射阳海上南区 H2#30 万千瓦风电项目

一般变动环境影响分析

射阳龙源风力发电有限公司

二〇二三年三月

图 2.3.2-1 工程平面布置图

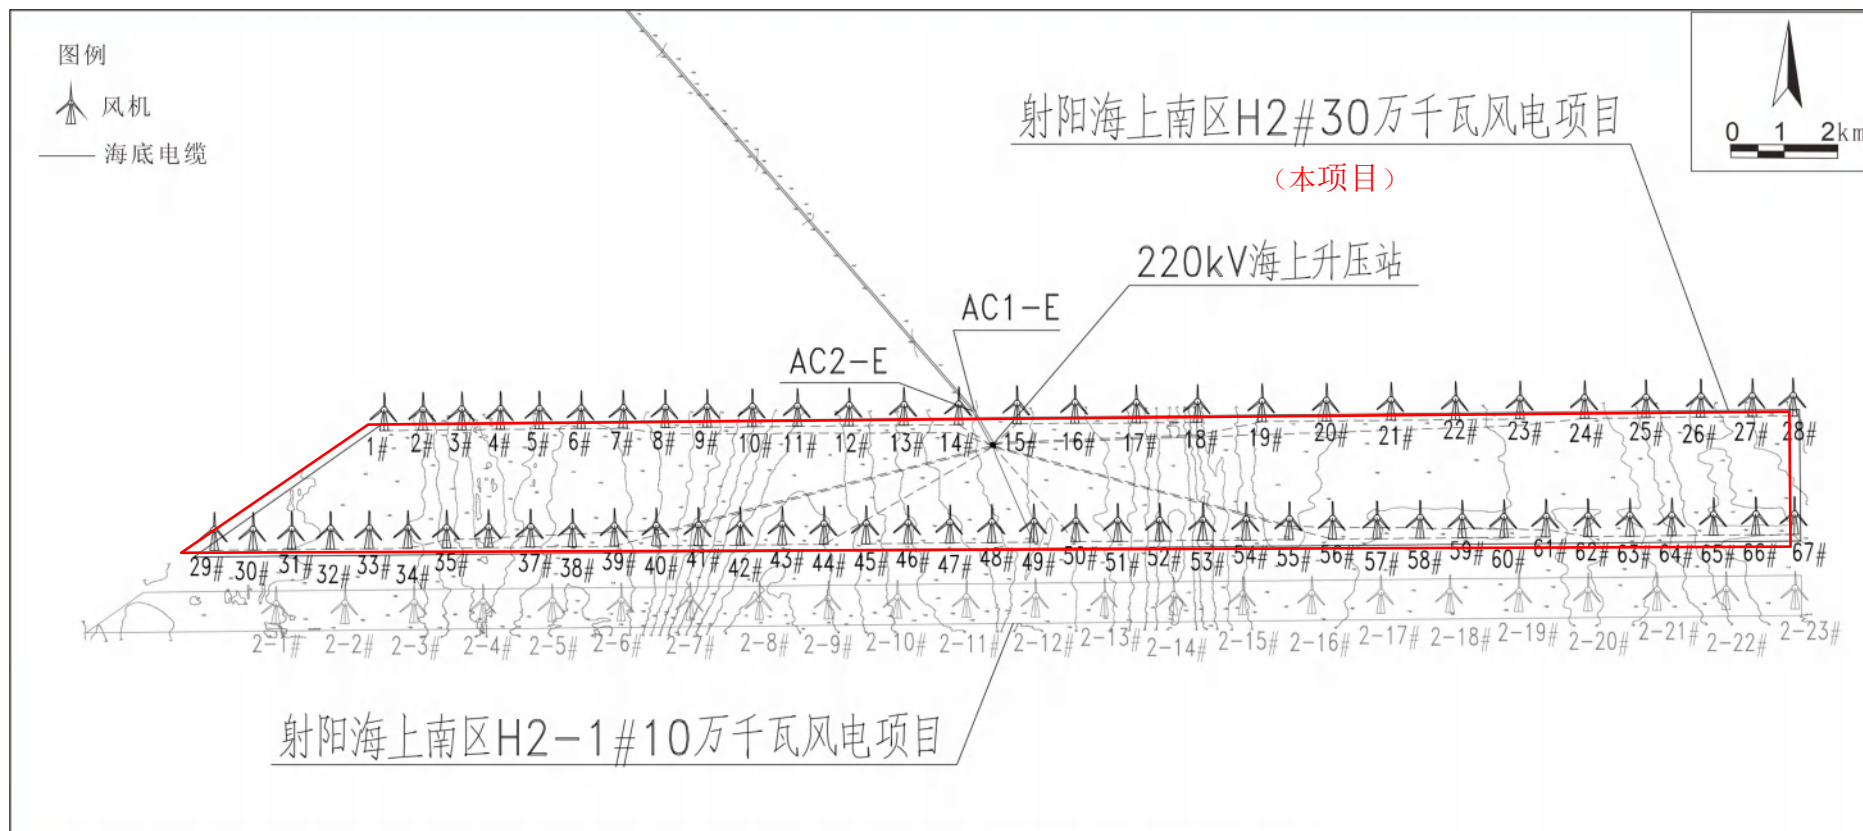
本项目风电场共布置 67 台 4.5MW 风电机组,行间距 1850m,行内间距 600~1000m,与环评阶段一致。工程平面布置图见图 2.3.2-1。

- 1、完善项目平面布置图，清晰化标识、图例；
- 2、进一步核实周边环境保护目标的变化情况；
- 3、完善重大变动的界定与分析，细化相关内容阐述。

图 2.3.2-3 海缆路由敷设图

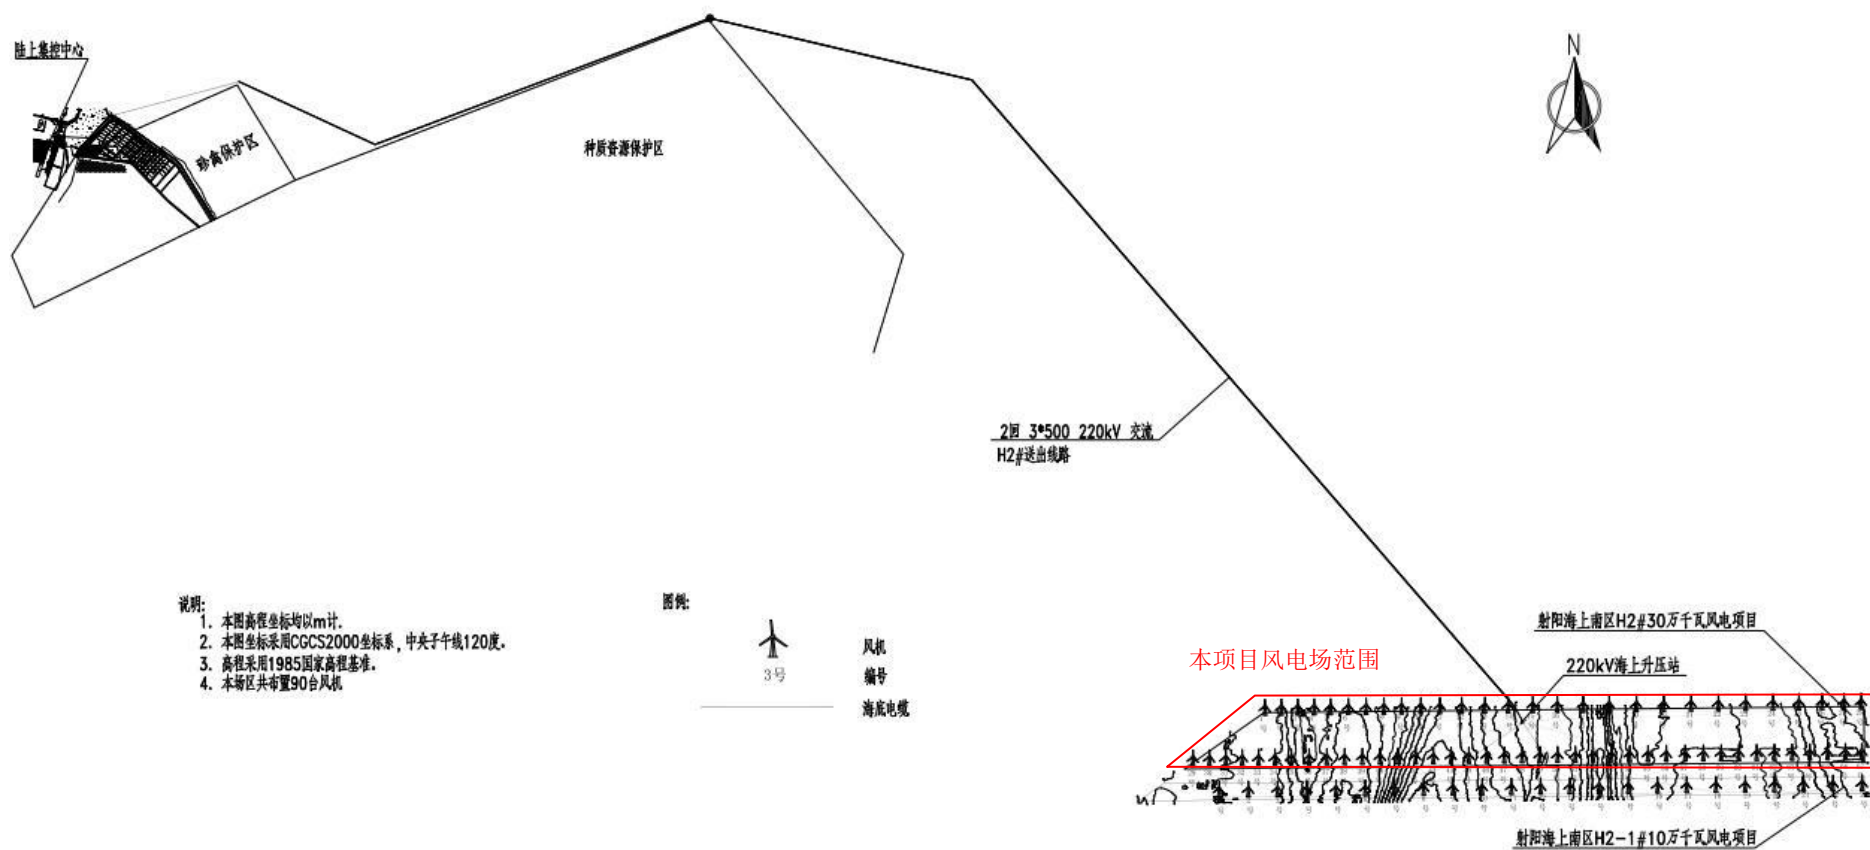
由于实际施工需根据海底地形进行海缆敷设，35kV 和 220kV 海底电缆敷设长度分别较设计路由长度增加 3.94km 和 1.6km。

变动情况分析：海底电缆建设较环评阶段路由未发生变化，由于实际施工统计海缆材料用量与设计阶段存在细微偏差，35kV海缆长度增加1.6km（约1.5%），220kV海缆长度增加3.94km（约2.8%），均小于30%，因此不属于重大变动。

2.3.2-4 (a) 海上升压站一层平面布置图

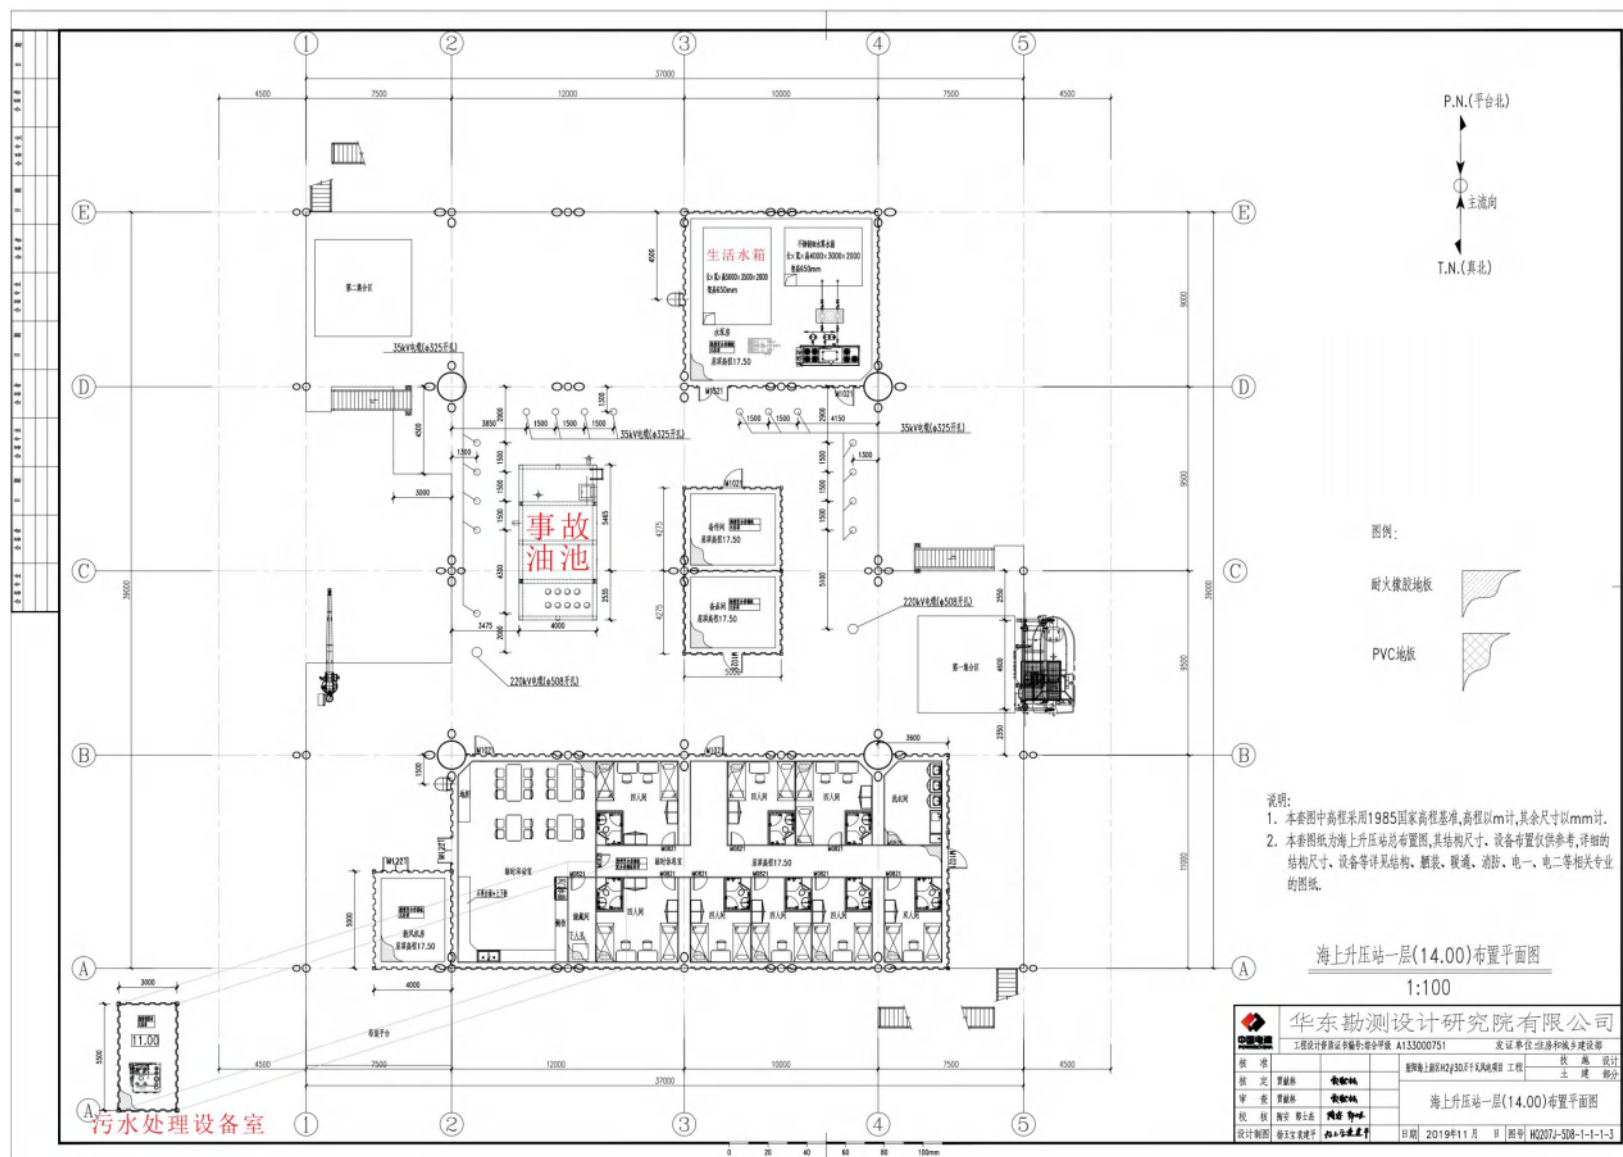
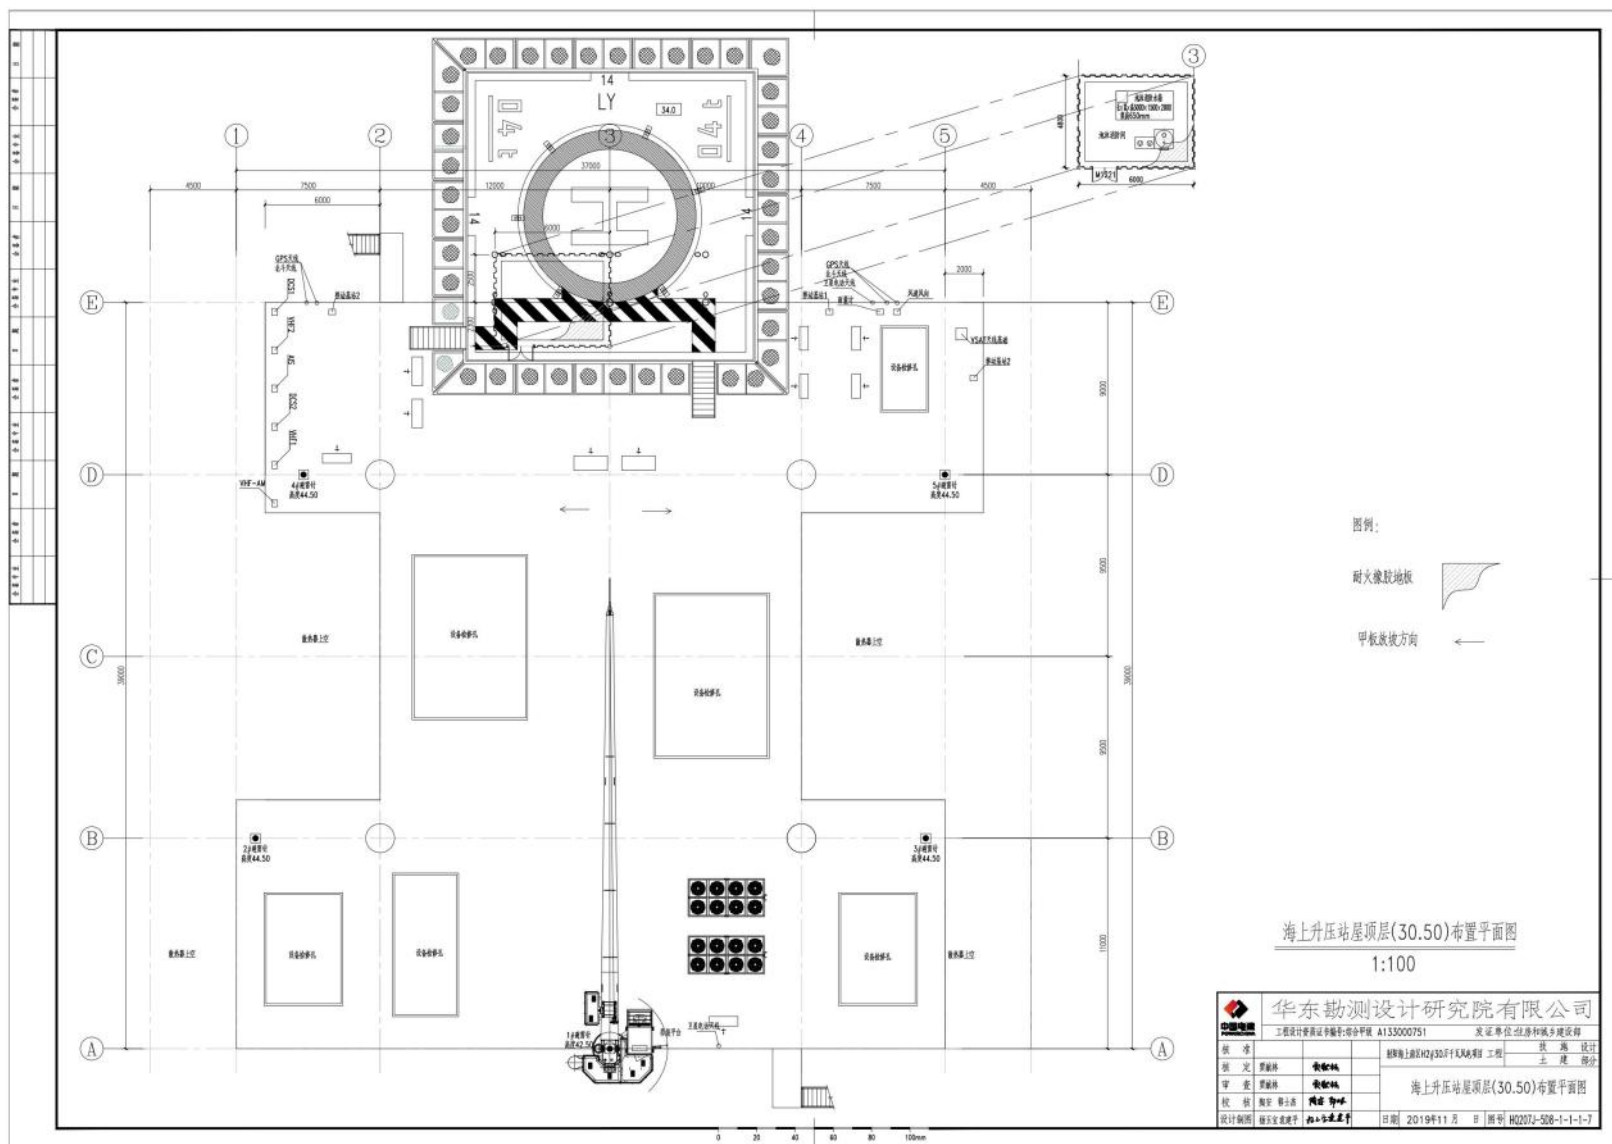
海上升压站采用整体式布置，包括上部结构和下部结构。下部结构采用导管架型式，并设置了 4 根钢管桩。上部组块采用三层布置，最大外围尺寸为 46.0m×39.0m。海上升压站整体结构较环评阶段无变化，各层平面尺寸、布置有所调整，详见表 2.3-5。

楼层	主要建设内容		变化情况
	环评阶段	实际建设	
一层 (甲板层)	29.10m×26.00m，布置楼梯、事故油罐、水泵房和避难室等，同时一层有 220kV 和 35kV 电缆穿越。同时靠近甲板边缘处布置有救生设备，主变下布置事故油罐，同时一层也作为电缆层，取层高为 6.0m。	39.0m×37.0m，布置楼梯、事故油罐、水泵房、生活间、污水处理设备室、备件间等，同时一层有 220kV 和 35kV 电缆穿越。靠近甲板边缘处布置有救生设备，主变下布置事故油罐，一层也作为电缆层，层高 6.5m。	尺寸增大，避难室调整为生活间，增设污水处理设备室、备件间，层高增加 0.5m
二层	40.0m×38.0m，中间布置主变，主变散热器布置在主变室两侧（东、西侧）外挑平台上；主变一侧（南侧）布置开关室、接地变室、低压配电室和应急控制室等；主变另一侧（北侧）布置 GIS 室、高压电抗器等，二层层高取 5.5m。	46.0m×39.0m，中间布置主变，主变散热器布置在主变室东、西两侧外挑平台上；主变北侧布置开关室、接地变室、低压配电室、应急控制室、柴油油罐室等；主变另一侧布置 GIS 室、高压电抗器、二次设备间等，层高 5.0m。	尺寸增大，增设柴油油罐室、二次设备间，布置位置调整，层高减少 0.5m
三层	40.0m×38.0m，中间为主变上空区域、GIS 室上空区域、高压电抗器室上空区域、通信继保室、蓄电池室、通风机房室、吊装平台、楼梯间，三层层高 5.0m。	39.0m×37.0m，中间为主变上空区域，主变上空区域南侧为 GIS 室上空区域、高压电抗器室上空区域、1#暖通机房，北侧为 2#暖通机房、中控室、通信继保室、1#蓄电池室、2#蓄电池室，层高 5.0m	尺寸减小，取消通风机房室，增设 2 个暖通机房、1 个蓄电池室、柴油机房，上空区域布局随二层布置调整
顶层	设有直升机平台，布置额定吊重为 5t 的悬臂吊。	设有直升机平台、泡沫消防间，布置额定吊重为 5t 的悬臂吊。	增设泡沫消防间，直升机平台由布置在南侧调整为北侧，悬臂吊由布置在北侧调整为南侧

海上升压站内将原避难室调整为生活间，增设污水处理设备室、备件间、柴油油罐室、二次设备间、暖通机房、蓄电池室、柴油机室等设施，其他设施位置、布置进行优化调整。海上升压站无人常驻，站内生活设施为巡检人员因恶劣天气无法返回陆上时应急使用，不会导致不利环境影响或者环境风险明显增加。
